報 告 事 項

～ 目 次 ～

1. グラフのフォーマット 変更について	1
2. 海域底質 観測地点の変更	2
3. クマ出没事象を受けた 環境調査の見直し検討	3
4. 細砂通過放流基準の 見直し検討	4
5. 環境調査結果に基づく 論文紹介	6

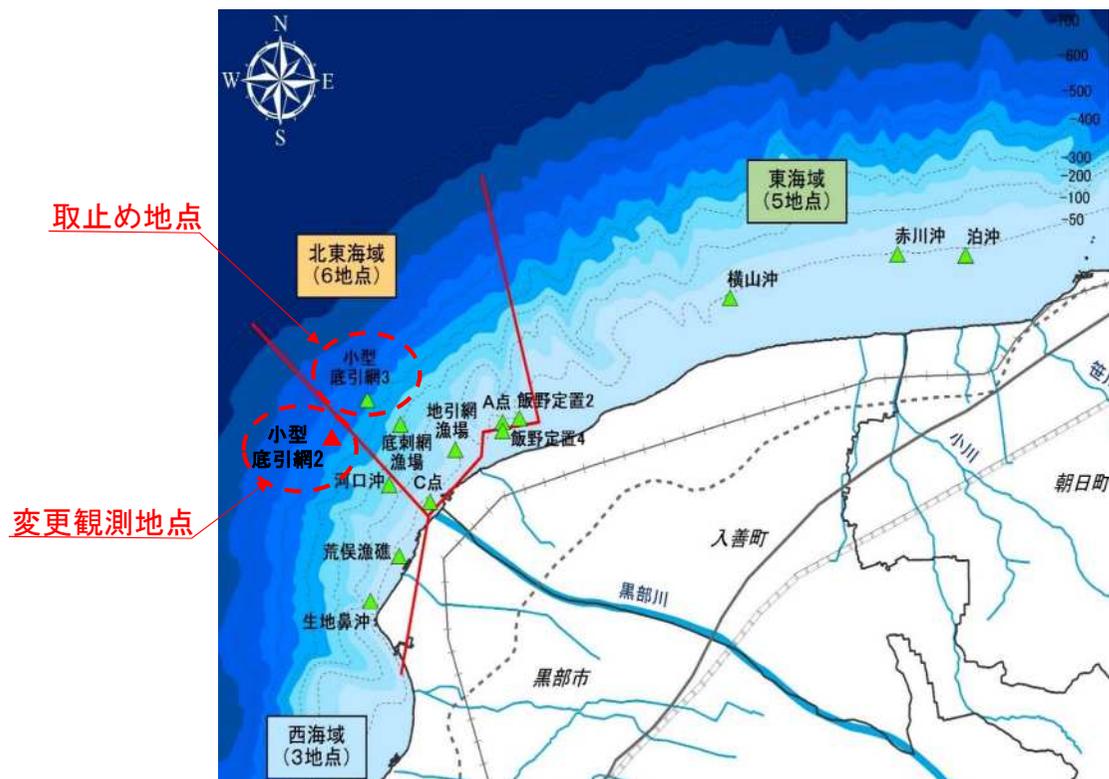
<変更内容>

「小型底引網3地点（北東海域）」を「小型底引網2地点（西海域）」に変更する。

<変更理由>

小型底引網3地点は、海洋深層水配管の新設ルート近傍に位置しており、試料採取時に配管を損傷させてしまう恐れが生じたため、次年度の観測から観測地点の変更を行うものとする。

<観測地点選定理由>

小型底引網2地点は小型底引網3地点と同程度の水深帯であり、近傍地点としてR2年度まで観測していた地点である。

また、過去からのトレンド（R3～R6は取り止めにより未計測）も確認できるため、今後のデータ変化が評価できる小型底引網2地点に観測地点を変更する。

<今後の取り扱い>

- ・小型底引網2地点は、R7年度の9月から観測を開始。
- ・小型底引網3地点は、R7年度の9月までの観測とし、R8年度からは取り止めとする。

出し平ダム付近平面図

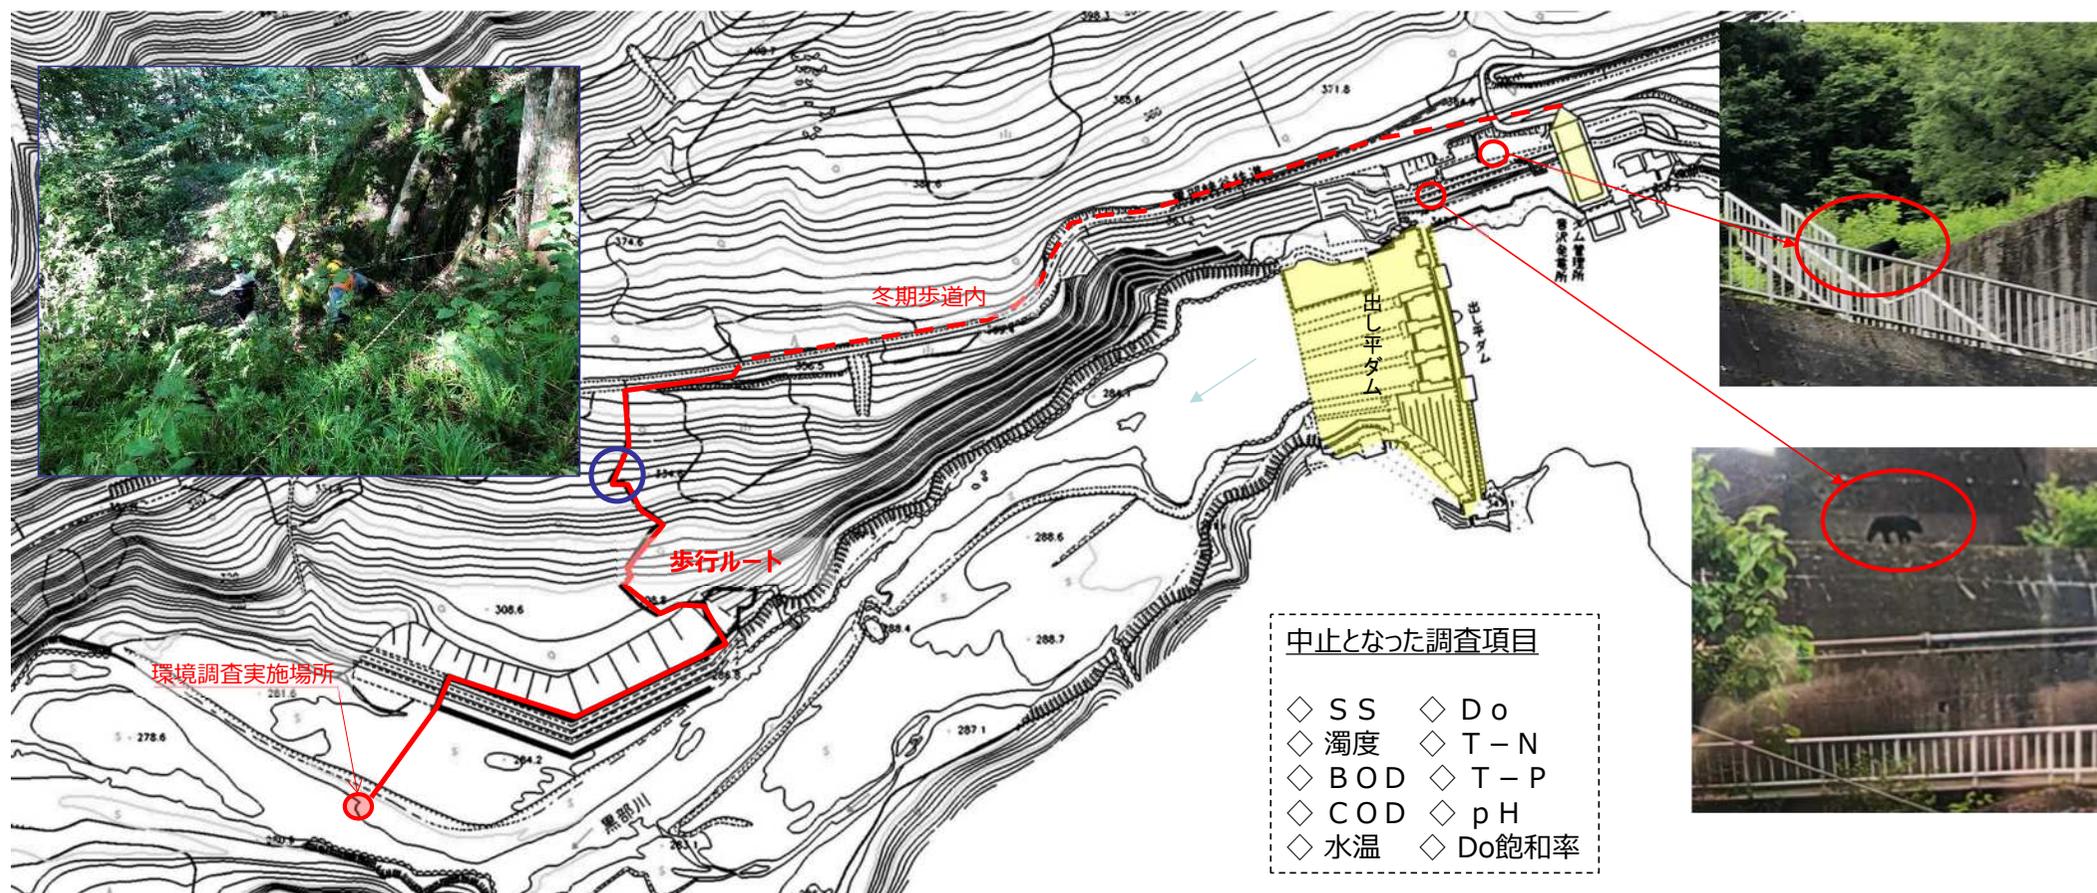
- ✓ 2025年6月14日から17日にかけて実施した連携排砂において、6月16日12時過ぎに出し平ダム右岸にて、熊の成獣が出没した。作業の安全を最優先し、環境調査（出し平ダム直下での採水等）を中止した。
- ✓ 昨今、市街地等でもクマによる人的被害が発生している状況であるが、出し平ダム周辺においては毎年クマが多数目撃されており、次年度以降も今年度のような事態となる可能性は否定できない。
- ✓ 今年度のクマ出現による環境調査の中止をうけ、排砂中の適切な河川環境把握のため、出し平ダム下流および猫又での環境調査について観測方法、項目等について改めて検討を行っている。結果の取りまとめ次第、ご報告をする。

宇奈月ダム・出し平ダム流入量

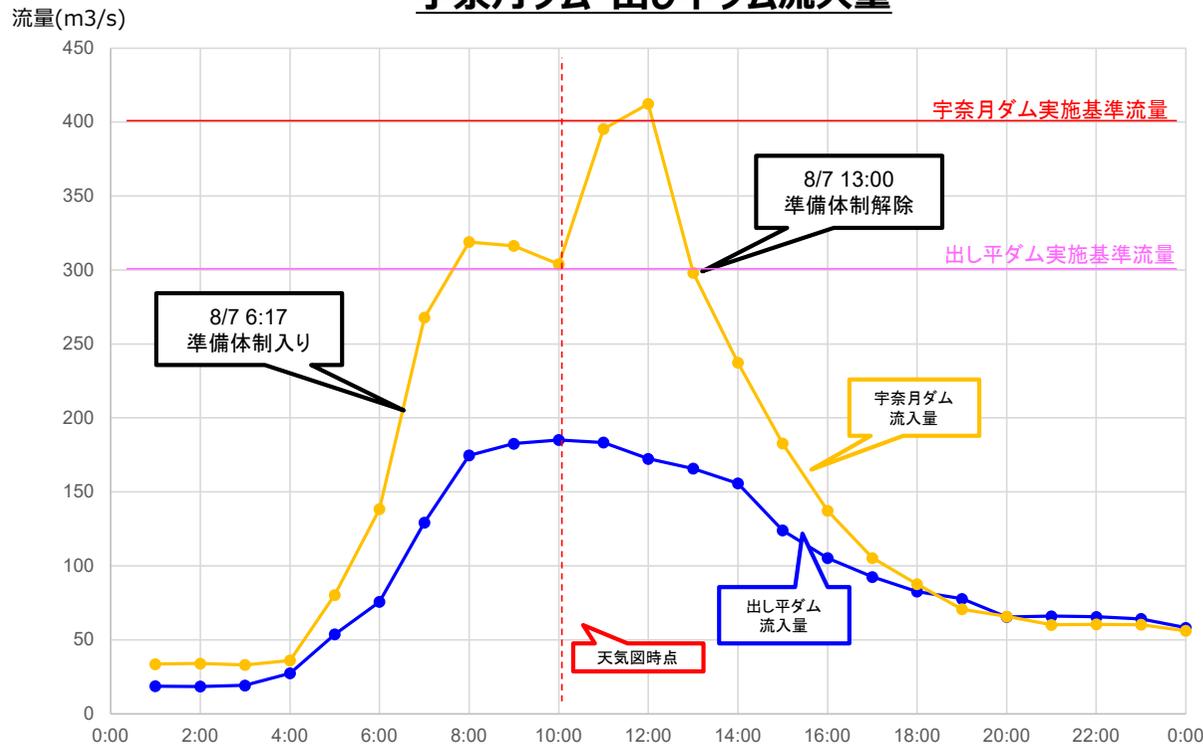
- ✓ 2025年8月7日から前線に伴う出水において、**宇奈月ダム～出し平ダム（特に黒糺川流域）において集中的な降雨が発生したため、宇奈月ダムにおいては細砂通過放流の実施基準であるダム流入量400m³/sを超過したが、その時点での出し平ダム流入量が170m³/s程度と出し平ダムでの基準流量300m³/sに到底及ばない事象が発生した。**
- ✓ 実施機関内での協議の結果、出し平ダムへの流入土砂量が少ないため、**細砂通過放流実施を見送った。**
- ✓ これまで想定していなかった状況での上記判断を今後の計画に活かすため、**細砂通過放流基準※の見直しを検討する。**
